Dodatek č. 1 ke SoD

Rekonstrukce ulic Mikulášské a E. F. Buriana v Krnově

Změnový list č. 1

FOTODOKUMENTACE

2.2. Parkovací stání, zelený pás

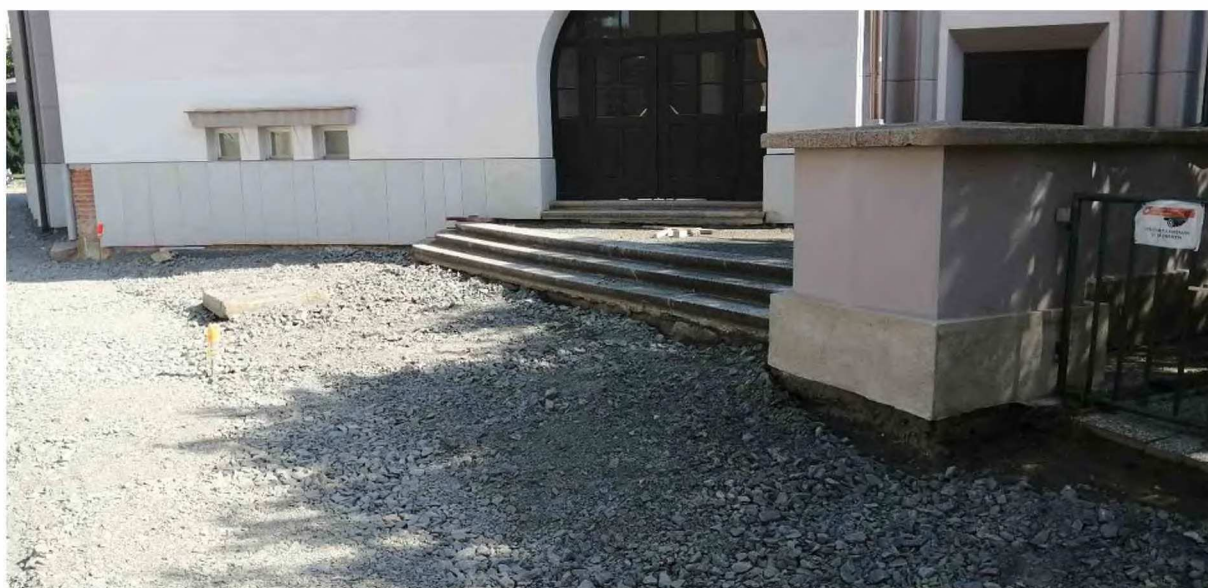
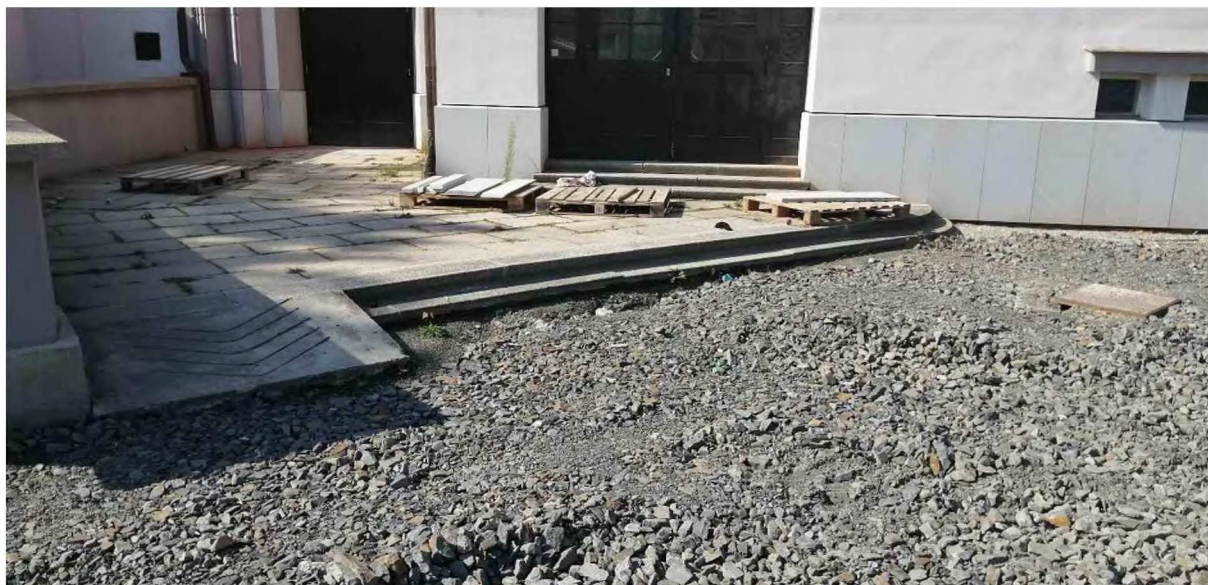
Po odfrézování komunikace v tl. 10 cm, bylo zjištěno, že zbývající živичné souvrství v komunikaci je tl. 30 cm. Bylo navrženo odfrézování na potřebnou tloušťku na místo odkopů.

Bude odfrézovaná potřebná tloušťka živичné vrstvy v parkovacích stáních a zelených pásích. Zbývající konstrukce budou provedeny dle projektové dokumentace.

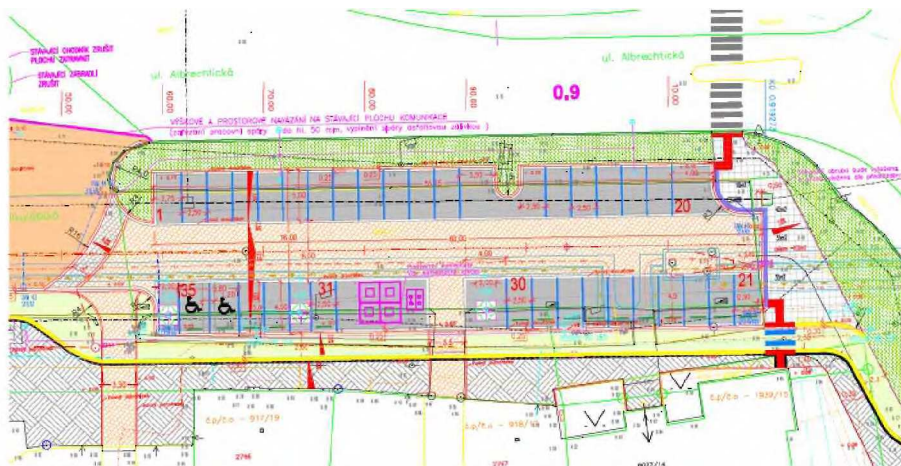
Dle projektové dokumentace, se rýhy po výkopu pro vedení veřejného osvětlení, měly zasypávat vykopaným materiálem, který ale obsahuje velké množství vybourané sutě (cihly, pórovité a nasákové materiály atd.) nevhodné pro zásypy.

Z důvodů nevhodného zásyrového materiálu, bude tento materiál nahrazen kamenivem frakce 0/63 mm. Tento materiál přispěje k lepšímu hutnění, únosnosti, atd..
